Mission régionale d'autorité environnementale

**Avis délibéré de la mission régionale d'autorité
environnementale de Bretagne
sur le projet de centrale solaire flottante
à Saint-Malo-de-Phily (35)**

n° 007397 / A P

Figure 2 : Plan de masse du projet de centrale solaire flottante (source : dossier)

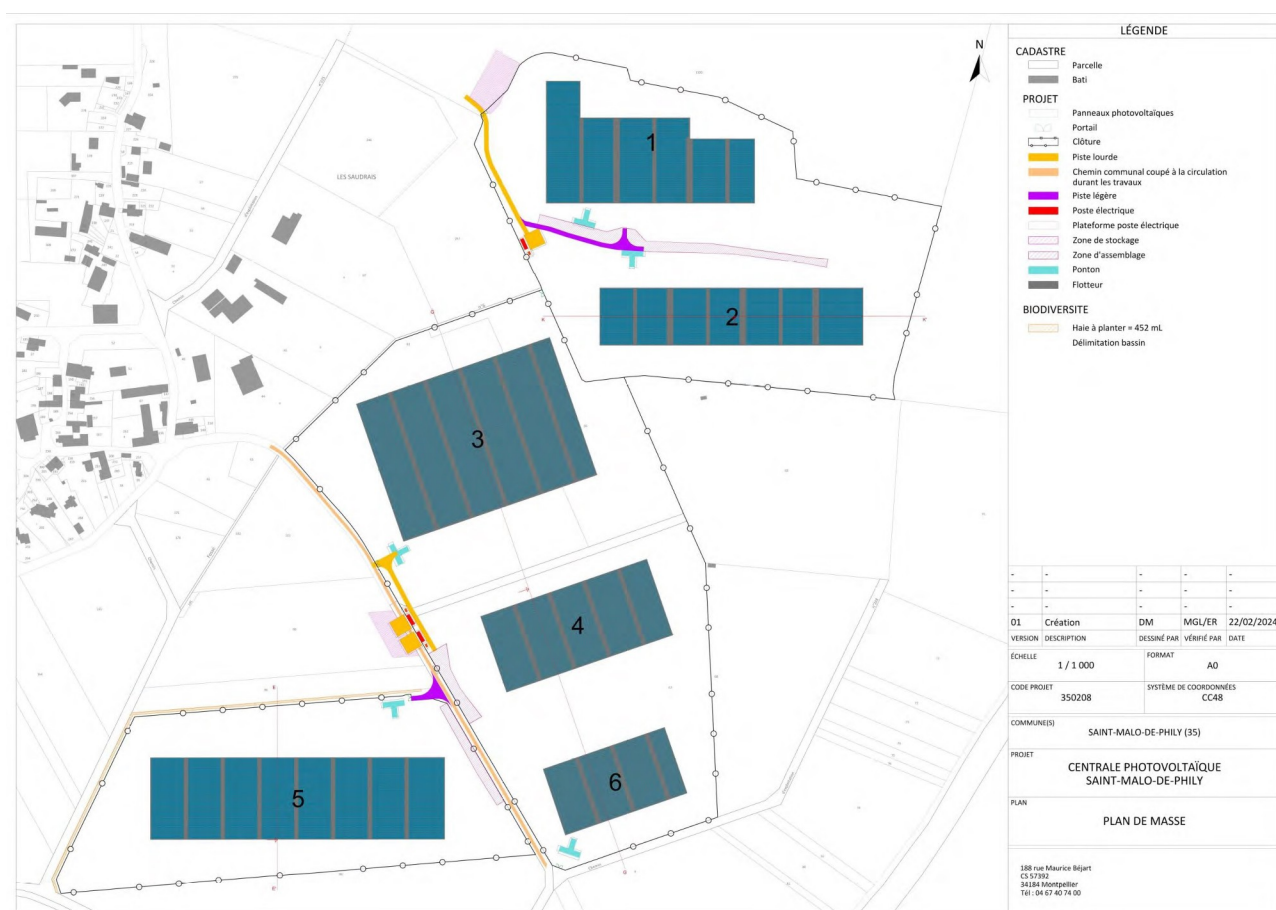
En matière de taux de recouvrement, le choix de le limiter à 50 % maximum, « pour permettre de laisser une accessibilité aux espèces recensées », appelle une justification dans la mesure où un récent travail du Cerema recommande de ne pas dépasser un taux de recouvrement de 40 %.

L'Ae recommande de justifier le choix de taux de recouvrement de 50 % ou d'adapter le projet pour respecter les recommandations du Centre d'études et d'expertise sur les risques, l'environnement, la mobilité et l'aménagement (Cerema).
